VRV a.s.

VÁŠ DOPIS ZNAČKY / ZE DNE	NAŠE ZNAČKA	VYŘIZUJE / LINKA	BENEŠOV DNE
03.11.2023	Vyj/Du/Přest/2023/245	Kristýna Dubová	30.11.2023

**VĚC: Vyjádření k projektové dokumentaci (DSP): „Vodovod a kanalizace Přestavky u Čerčan“**

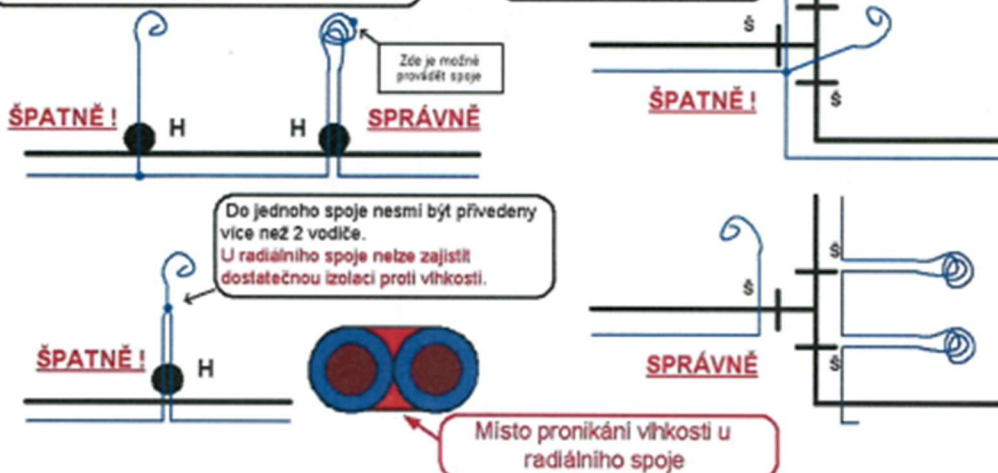
Vodič nesmí být v zemi zbytečně spojován a do poklopu vyveden pouze jeden vodič. U radiálního spoje nelze zajistit dostatečnou izolaci proti vlhkosti. Každý spoj je potenciálním zdrojem poruch, přerušení a úbytku signálu. Spoj provedený v poklopu lze snadno opravit.

Vodič nesmí být v zemi spojen z několika směrů a do poklopu vyveden pouze jeden vodič. Takto spojený vodič je nemožné trasovat ve všech směrech.
